要 望 書

(福野地域に関する要望書)
[No. 10]

新用水幹線水路 水道管水路通水断面外への移設要望について

新用水幹線水路 水道管による越水被害の原因について

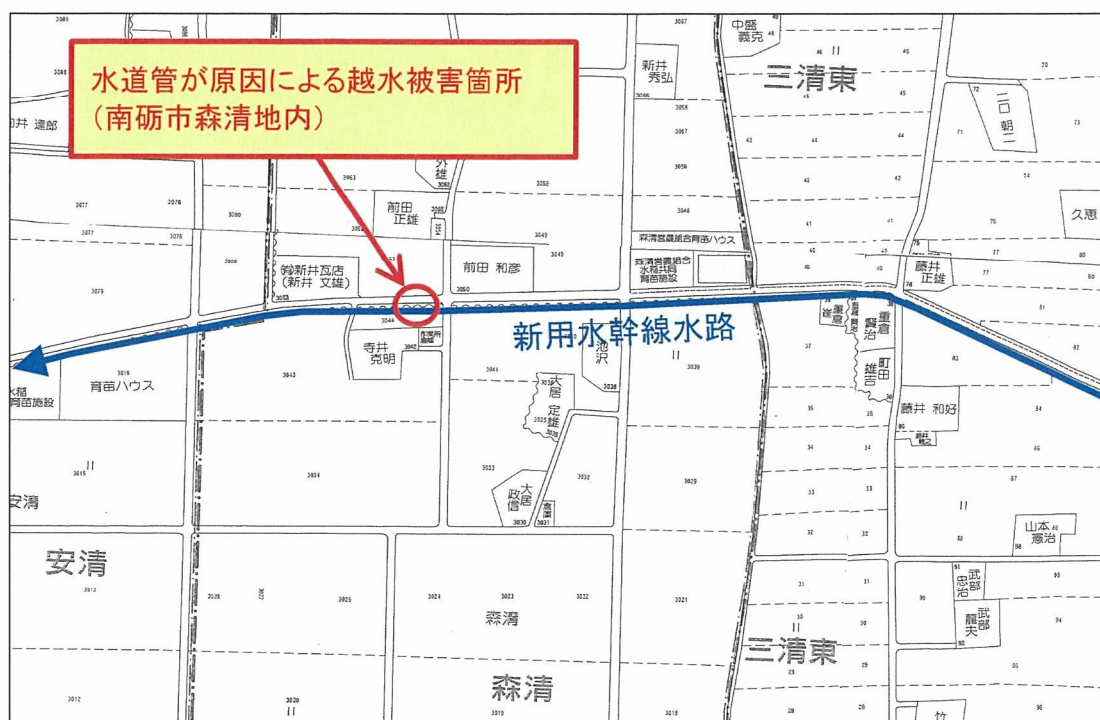
現在、南砺市森清地内の新用水幹線水路を横断する水道管が水路の通水断面内に設置されており、近年多発しているゲリラ豪雨時に、水路内いっばいに流れる雨水排水が水道管にぶつかり、周辺に越水する被害が発生しております。

上記の様な越水被害が発生しないように水道管の水路通水断面外への移設を実施して頂きますよう、特段のご配慮をお願い申し上げます。

水路壁高 + 水路法高 = 1.05m の通水断面内に水道管が設置されており、大雨時に増水した際に水が水道管にぶつかり、周辺に越水する。
